改善箇所説明図

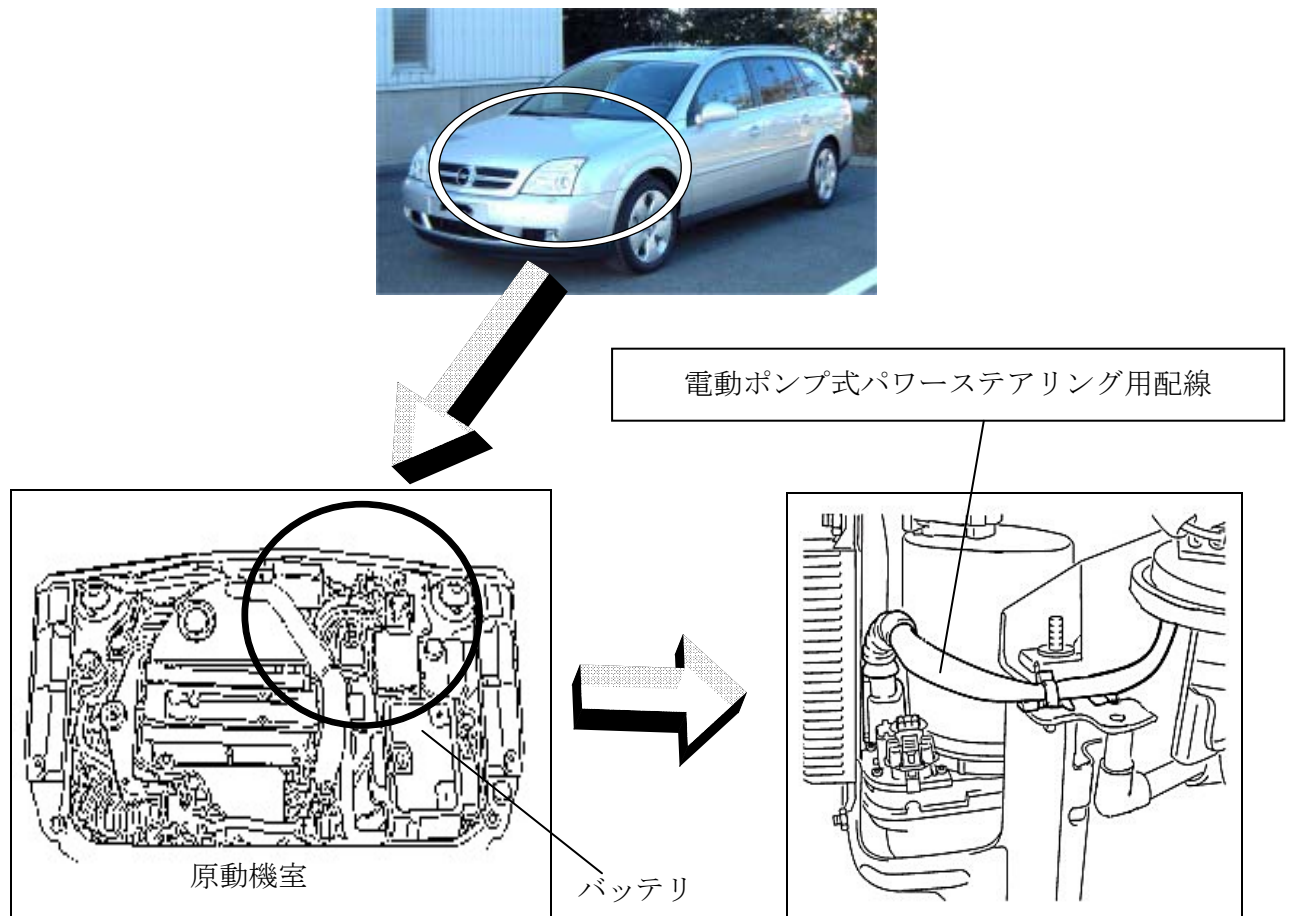
不具合発生箇所

電動ポンプ式パワーステアリングにおいて、電気配線の製造加工に不適切なものがあるため、防水性能が劣るものがあり、雨水等が浸入して、配線が腐食することがある。そのため、そのまま使用を続けると、腐食が進行し、最悪の場合、ターミナル部に接触不良が生じ、電動ポンプが作動しなくなり、ハンドルの操作力が増大するおそれがある。

＜改善内容＞

全車両、当該配線を良品と交換する。

☐ 内は、交換部品を示す。
